東海第二発電所 審査資料	
資料番号	PS-1-7 改3
提出年月日	平成29年5月15日

## 東海第二発電所

確率論的リスク評価，事故シーケンスグループ

審査会合における指摘事項の回答

図1 確率論的地震ハザード曲線

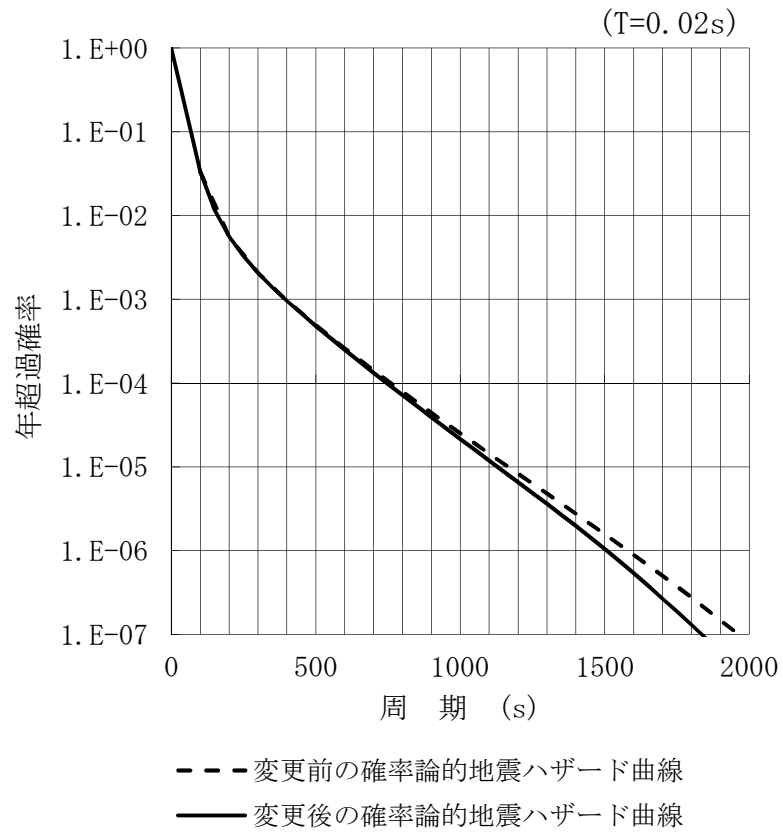
特定震源モデルで考慮している震源に関して，海溝型地震については東北地方太平洋沖型地震を追加し，内陸地殻内地震については F<sub>1</sub> 断層，北方陸域の断層の連動の長さ変更等の見直しを行っており，また地震動伝播モデルに関して，距離減衰式に用いる補正係数の扱いを変更したこと等に伴い，確率論的地震ハザードが変更となる。見直し後の確率論的地震ハザードと見直し前の確率論的地震ハザードを図1に示す。

図2 一様ハザードスペクトルの比較

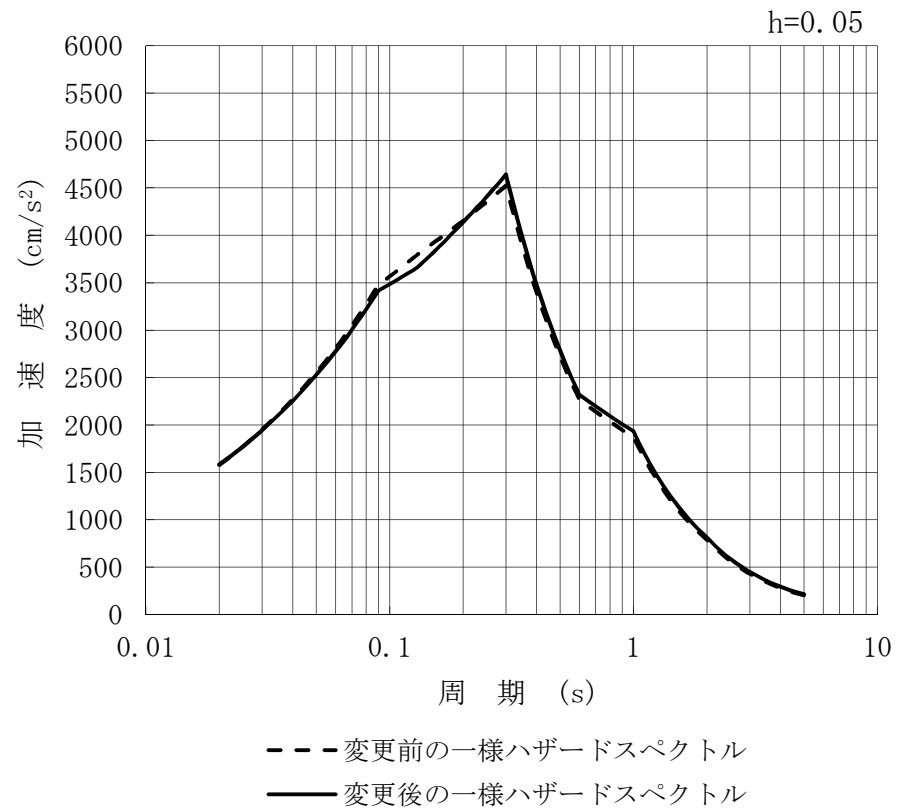
確率論的地震ハザードの変更に伴うフラジリティへの影響を、従来の一様ハザードスペクトルと変更後の一様ハザードスペクトルの比較から評価した。なお、東海第二発電所では、耐震バックチェックの評価結果を、一様ハザードスペクトルによる耐震評価結果に補正して用いていることから、一様ハザードスペクトルの形状の違いに着目した評価を実施した。

スペクトル比較を図2に示す。スペクトルの比較から全周期を通して形状がほぼ変わらないこと、短周期側の機器の固有周期帯においては、スペクトルの形状の違いを新たなスペクトル形状係数 $F_1$ として反映した場合に、フラジリティがわずかに向上することから、フラジリティ評価の見直しは行わないこととした。

図3 確率論的津波ハザード曲線

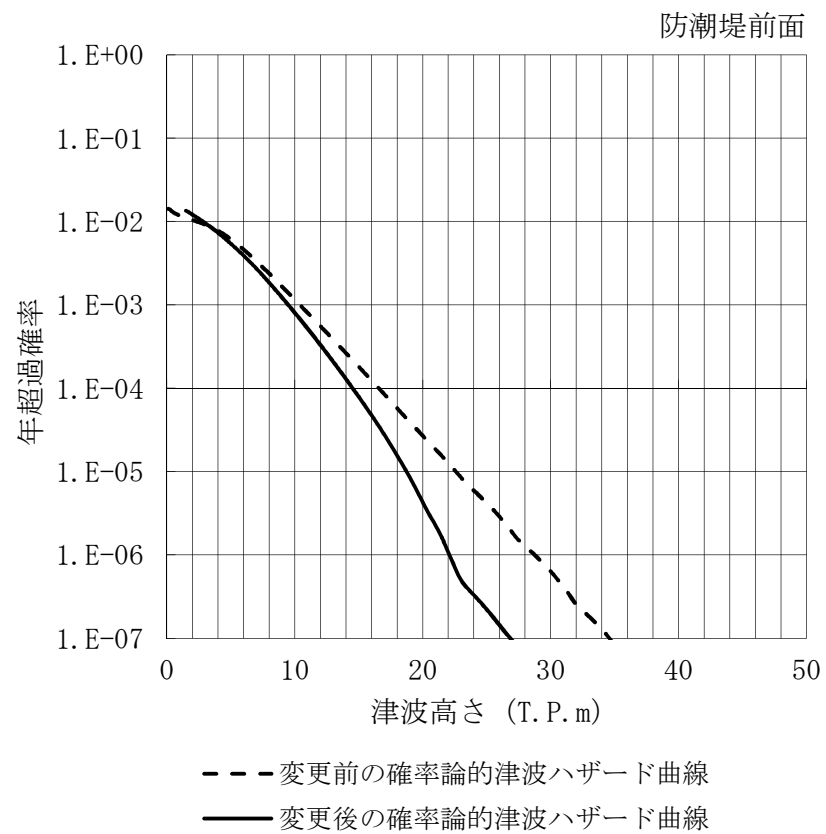
最新知見（土木学会（2016）等）、基準津波の策定に関する審査結果等を踏まえ、プレート間地震と津波地震の連動型地震については、マグニチュード範囲、波源領域の設定等の変更を考慮したこと、海洋プレート内の正断層地震及び津波地震については、1611年の津波の地震発生様式を考慮したこと等に伴い、確率論的津波ハザードが変更となる。見直し前後の確率論的津波ハザードを図3に示す。

図12 評価条件見直し前後での事故シーケンス別炉心損傷頻度の比較 (津波PRA)

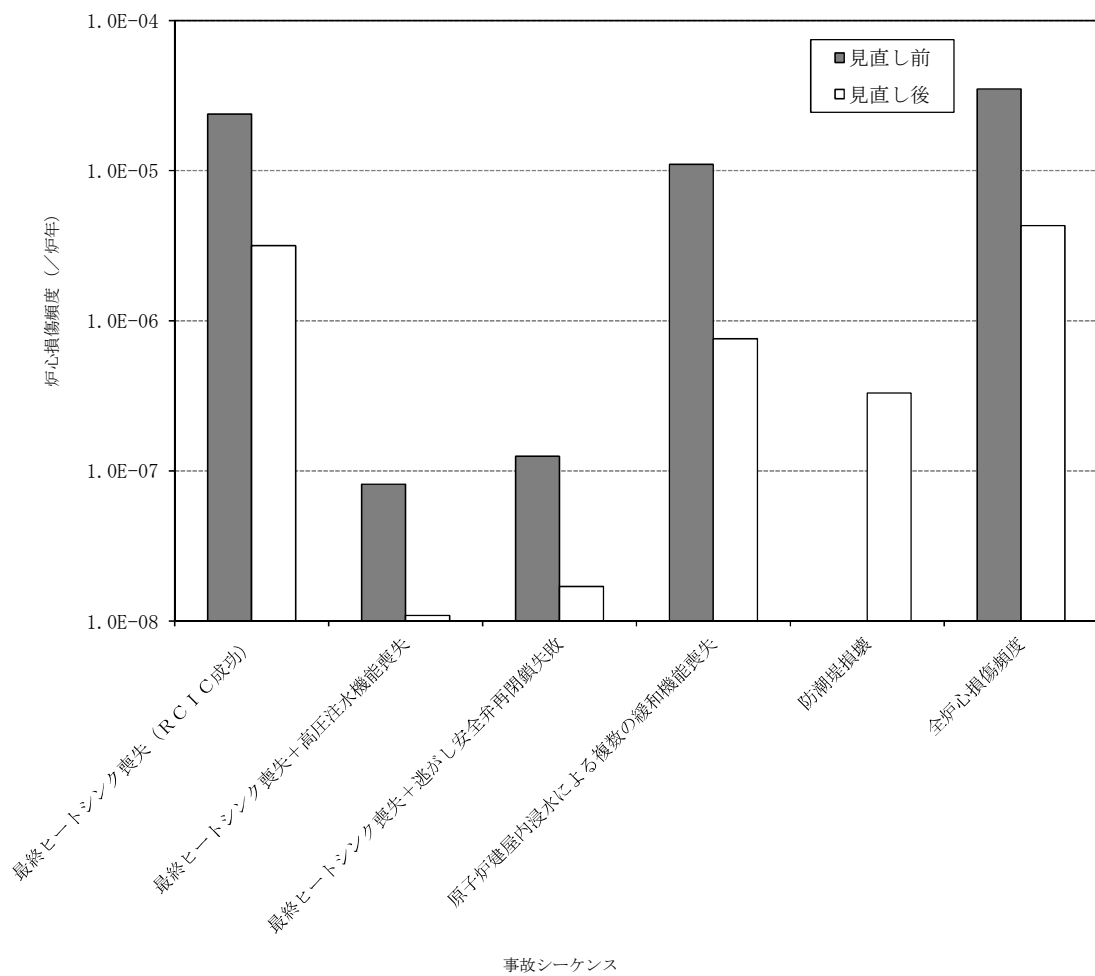
人的過誤確率の見直し（表17）及び確率論的津波ハザードの見直し（図3）を行った結果、全炉心損傷頻度は、 $4.3\text{E-}06$ ／炉年となり、見直し前の全炉心損傷頻度に比べて9分の1程度に低減した。支配的な事故シーケンスグループは、見直し前と同様に最終ヒートシンク喪失（R C I C成功）であり、全炉心損傷頻度に対して約73.9%を占めている。炉心損傷頻度の見直し前後の比較を表18、図12及び図13に示す。
